Groupe de travail du transport des denrées périssables

**Propositions d'amendements à l'ATP :
propositions en suspens**

Définition de l'autonomie d'un engin avec prise en compte des technologies à sources mixtes

Communication du Gouvernement de la France

Autonomie d'un engin - Exemple

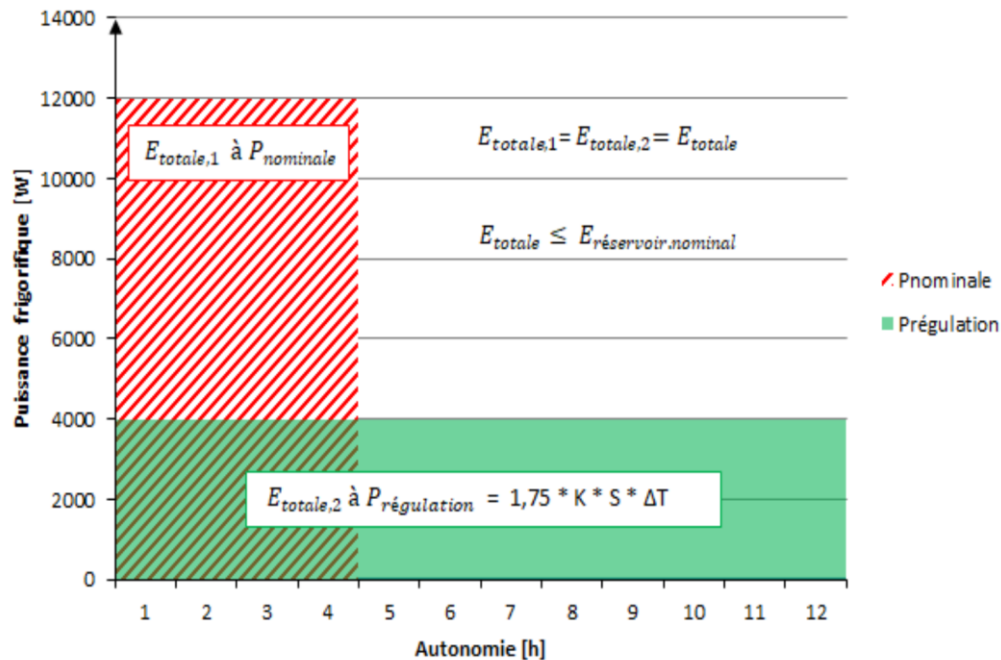
Est considéré comme temps de recharge négligeable toute opération durant moins de 20 minutes qui permet de recharger le réservoir d'énergie jusqu'à son maximum en partant du quart, ou moins, de sa capacité nominale.

L'engin doit satisfaire à la prescription suivante :

$$t_0: E_{réservoir,t_0} \leq \frac{1}{4} * E_{réservoir.nominal}$$

$$t_1: E_{réservoir,t_1} = E_{réservoir.nominal}$$

$$\Delta t = t_1 - t_0 < 20$$

Autonomie d'un engin - Exemple

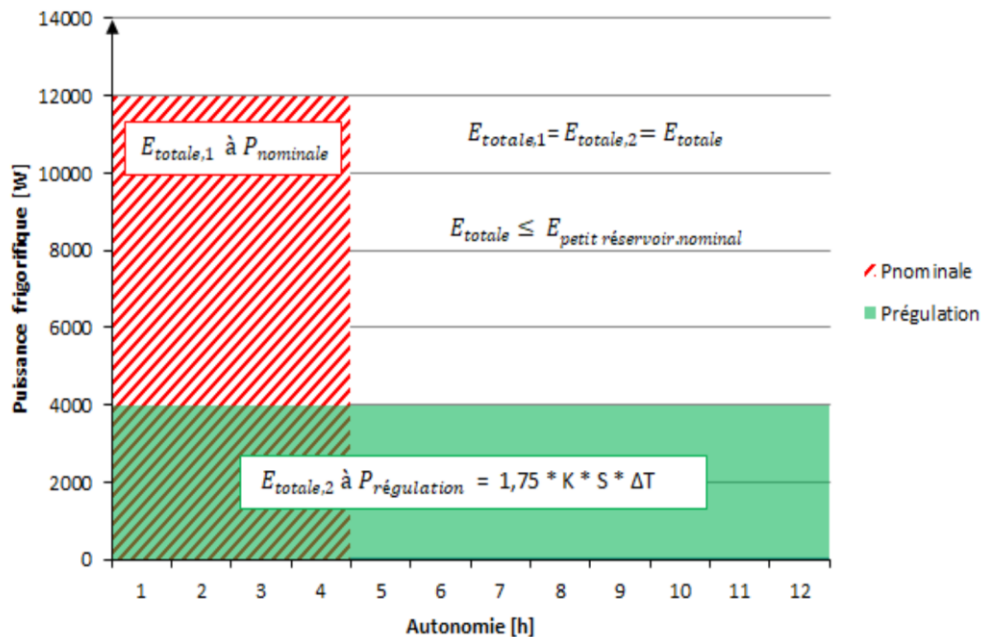
Est considéré comme temps de recharge négligeable toute opération permettant, en moins de trois-quarts d'heure, d'augmenter l'énergie égale à au moins la moitié de la capacité énergétique maximale pouvant être stocké dans le réservoir d'énergie considéré de ce même réservoir.

L'engin doit satisfaire à la prescription suivante :

$$t_0:0 \leq E_{\text{réservoir},t_0} \leq \frac{1}{2} * E_{\text{réservoir.nominal}}$$

$$t_1:E_{\text{réservoir},t_1} \geq E_{\text{réservoir},t_0} + \frac{1}{2} * E_{\text{réservoir.nominal}}$$

$$\Delta t = t_1 - t_0 < 45$$
